Poz. 81

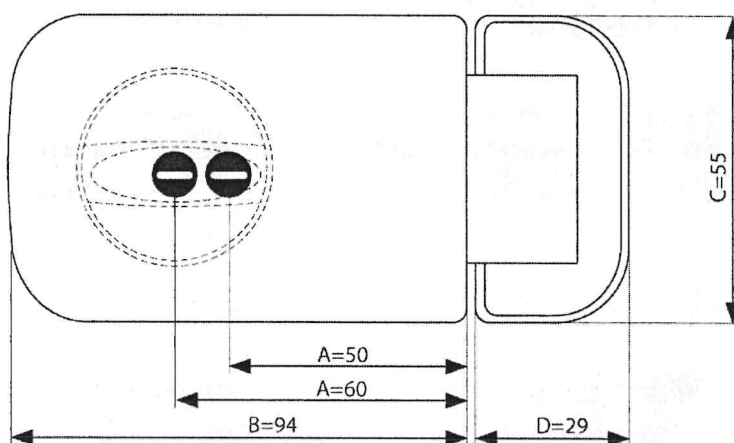
Nie występuje blacha o takich wymiarach, standardowy wymiar blachy to 1250x2000. Czy zamawiający dopuszcza blachę 1250x2000? Jeżeli nie, proszę o wskazanie nazwy producenta, który oferuje blachę ocynkowaną w rozmiarze 1000x2000.

Odpowiedź: Zamawiający wykreśla asortyment pod nazwą: blacha ocynkowana płaska 0,5x1000x2000mm i wprowadza nowy: blacha ocynkowana gładka 0,5x1250x2000mm.
